Zeitschrift: Schweizerische Bauzeitung
Herausgeber: Verlags-AG der akademischen technischen Vereine
Band: 121/122 (1943)
Heft: 23

Aus dem Bericht des Preisgerichts

Wettbewerb Dorfkerngestaltung Riehen bei Basel

1. Preis. Erdgeschoss-Grundriss von Gasthof und Saalbau. — Masstab 1 : 700

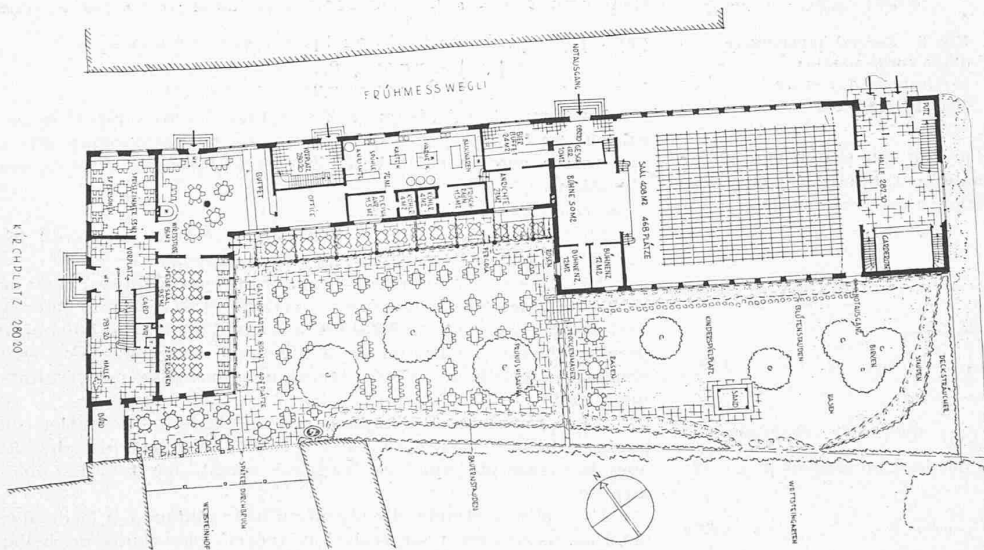
Die Grundrisse von Gasthof und Saalbau sind räumlich reizvoll entwickelt. Ein Mangel ist die fehlende Publikumsverbindung zwischen Saal und Gasthof. Der Serviergang zwischen Saalbau und Küche ist etwas zu eng. An Stelle des Verbindungsbaus zum Wettsteinhaus wäre ein direkter Zugang zum Wirtschaftsgarten geeigneter. Durch den Verzicht auf das Kirchgässli als Durchgang erhält die Gartenwirtschaft eine geschützte Lage mit Blick auf den prächtigen Baumbestand der

1. Preis. Bebauungsplan des Dorfkerns Riehen, Masstab 1 : 2500

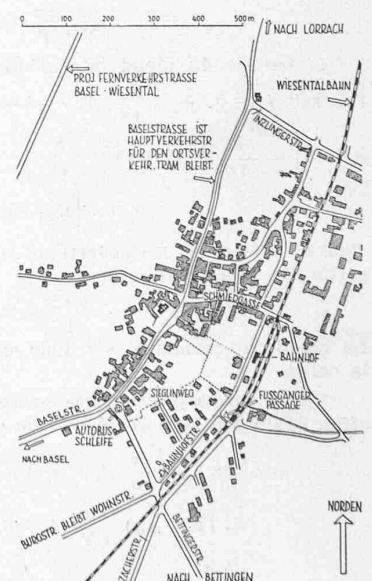
Entwurf Nr. 12. Die Erschliessung des Gesamtgeländes ist richtig angepackt, jedoch besonders im südlichen Teil zu wenig durchgearbeitet. Der Dorfplatz auf dem Hofareal der alten Taubstummenanstalt ist gut bemessen und kann bei noch besserer Durchbildung leicht in seiner Wirkung gesteigert werden. Die

Gebäudegruppe mit Polizeigebäude und Bankfiliale ist richtig an die bestehende Bebauung der Schmiedgasse angeschlossen. Erwünscht wäre eine bessere Abschirmung gegen die unschönen Hinterfassaden an der Schmiedgasse. Die gut ausgewogene Gebäudegruppe Saalbau-Gasthof, die sich besonders in der Höhenentwicklung harmonisch einfügt, steigert den räumlich schönen Charakter des Dorfplatzes. Der Vorschlag für die Gestaltung des Kirchvorplatzes ist aner kennenswert, müsste aber ergänzt werden durch Auffahrten zum Portal.

Das Preisgericht empfiehlt der ausschreibenden Behörde, dem Verfasser des 1. Preises die weitere Ausarbeitung des Projektes zu übertragen, wobei die nachfolgenden Bemerkungen zu berücksichtigen sind: Durch eine lockere Gliederung der Verbindung Gasthaus und Saalbau und durch ein sorgfältiges Studium des Anschlusses an das Wettsteinhaus kann die Gebäudegruppe an der Baselstrasse verbessert werden. Ebenso wäre für den Dorfplatz eine kleine Verschiebung des Polizeigebäudes an der Schmiedgasse nach Nordwesten von Vorteil.

3. Preis (2400 Fr.). Entwurf Nr. 2. Verfasser ERNST PLATTNER und HANS STÖCKLI, Bauzeichner

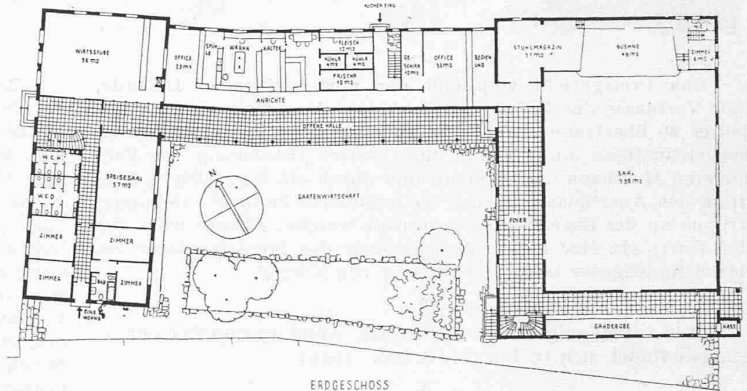
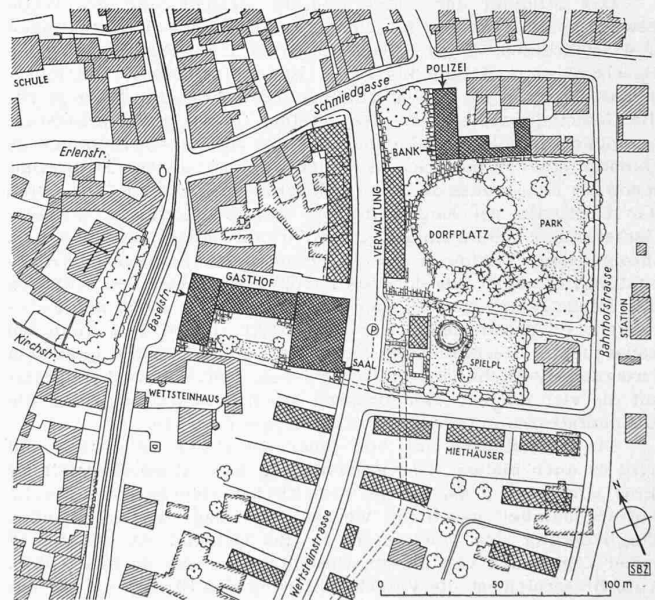
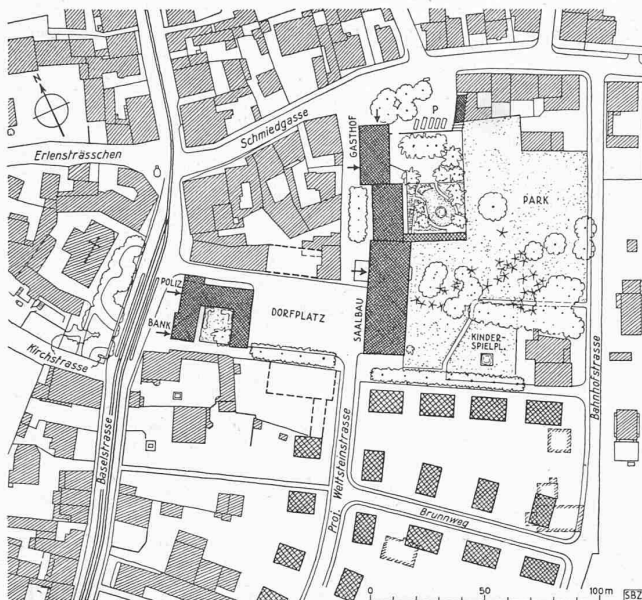
Entwurf Nr. 2. Die Erschliessung des Dorfareals ist im allgemeinen richtig gelöst. Nicht erwünscht ist die direkte Durchführung der mittleren Wohnstrasse bis zur Schmiedgasse. Der Park ist unter Einbezug des Dorfplatzes als zusammenhängende Grünfläche erhalten. Die Situierung der Bauten ist grundsätzlich richtig. Die Parkierungsmöglichkeiten sind ungenügend. Der Eingang zum Saalbau liegt nicht am richtigen Ort und entspricht nicht den Anforderungen; eine Verlegung an die nordöstliche Ecke wäre wünschenswert. Die Grundrisse des Gasthofs sind gut. Reizvoll ist die offene Vorhalle als Verbindung von Gasthof und Saalfoyer. Zu bemängeln ist die Lage der Abtritte neben dem Gasthofeingang an der Strassenseite. Unzweckmässig ist die Lage der Bankfiliale im 1. Stock. Die architektonischen Mittel sind bescheiden, aber etwas trocken. Kubikinhalt 15084 m³.

4. Preis (1700 Fr.). Entwurf Nr. 16. Verfasser Arch. FRITZ WEISS
Bebauungsplan 1:3000 und Perspektiven

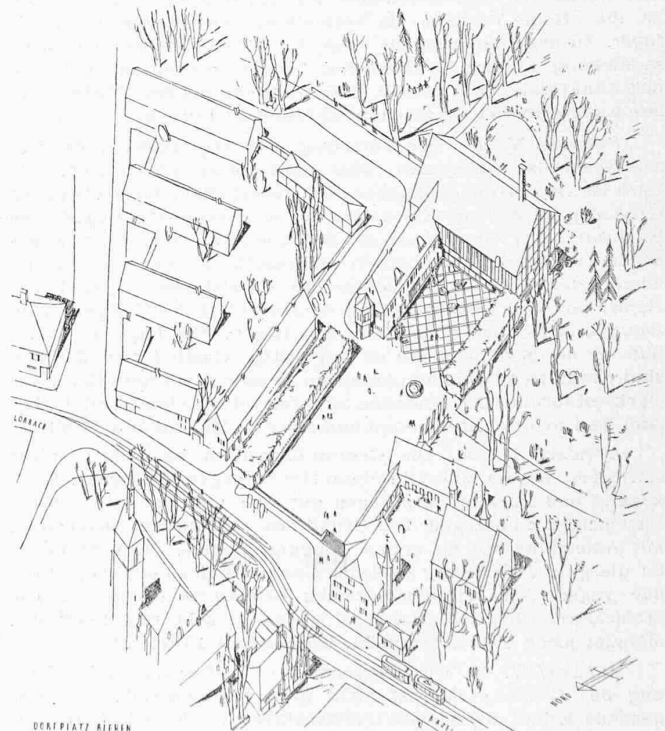
Entwurf Nr. 16. Der Vorschlag zur Erschliessung des Gesamtareals ist konsequent, aber teilweise zu schematisch. Der Park ist als zusammenhängende Fläche erhalten, durch die neuen Gebäudegruppen vom Kirchplatz her aber total abgeriegelt. Die Rückseiten der Häuser an der Schmiedgasse sind nicht abgedeckt. Der Dorfplatz zwischen der masstäblich gut ins Dorfbild eingefügten Gebäudegruppe an der Baselstrasse (Polizei und Bank) und dem Saalbau ist gut dimensioniert. Der Eingang zum Saalbau sollte direkt am Dorfplatz liegen. Die Lage des Gasthofs an der Schmiedgasse ist ungünstig. Gasthof und Saalbau sind etwas zu aufwendig und haben zu sehr den Charakter eines Parkrestaurant. Die Fassaden sind reizvoll durchgearbeitet, aber zum Teil in den Einzelheiten unmotiviert. Kubikinhalt 16261 m³.

Für 1100 Fr. angekaufter Entwurf Nr. 40.

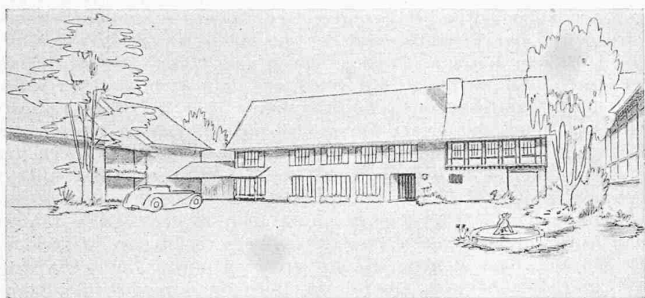
Entwurf Nr. 40. Die vorgeschlagene Aufteilung und Bebauung des Gesamtareals ist nicht ganz einleuchtend; die weitgehende Erhaltung des Gartencharakters durch die lockere Einfügung der Bauten ist jedoch anerkennenswert. Der Verfasser versucht alle verlangten Gebäude um einen erweiterten Dorf-

platz zu gruppieren. Dies führt zu einer räumlichen Uebersteigerung des Dorfplatzes; der heutige Dorfcharakter wird formalen Absichten geopfert. Der etwas starre Bebauungsvorschlag an der Schmiedgasse ist konsequent, aber für die zu erwartende Entwicklung von Riehen nicht notwendig. Die Grundrisslösung mit der Winkelstellung um die Gartenwirtschaftsterrasse ist reizvoll und ermöglicht eine rationelle Bewirtschaftung. Die Lage des grossen Saales im 1. Stock ist hier nicht motiviert. Die masstäblich sorgfältig durchgeführte Architektur streift den Ausstellungsscharakter. Kubikinhalt 13159 m³.

Für 1100 Fr. angekaufter Entwurf Nr. 26.
Verfasser Arch. ARNOLD GFELLER

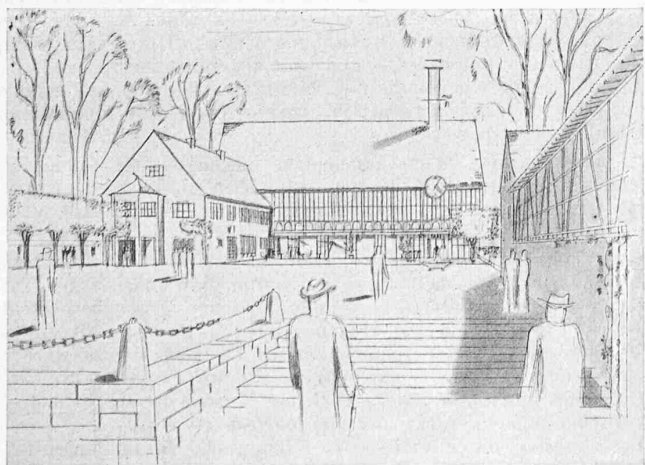
Entwurf Nr. 26. Die Gesamtdisposition ist richtig, nicht erwünscht ist die zu breite Platzöffnung gegen die Kirche. Saalzugang und Parkplatz liegen gut. Der Park ist schön in die Gesamtlage einbezogen. Die Grundrisse sind richtig ausgebildet mit Ausnahme der zu engen Eingangspartien. Hervorzuheben ist die gute Verbindung zwischen Gasthofräumen und Saal durch das gegen den Wirtschaftsgarten orientierte Saalfoyer. Die architektonische Gestaltung ist etwas gesucht und trifft den einheimischen Charakter nicht. Kubikinhalt 13925 m³.
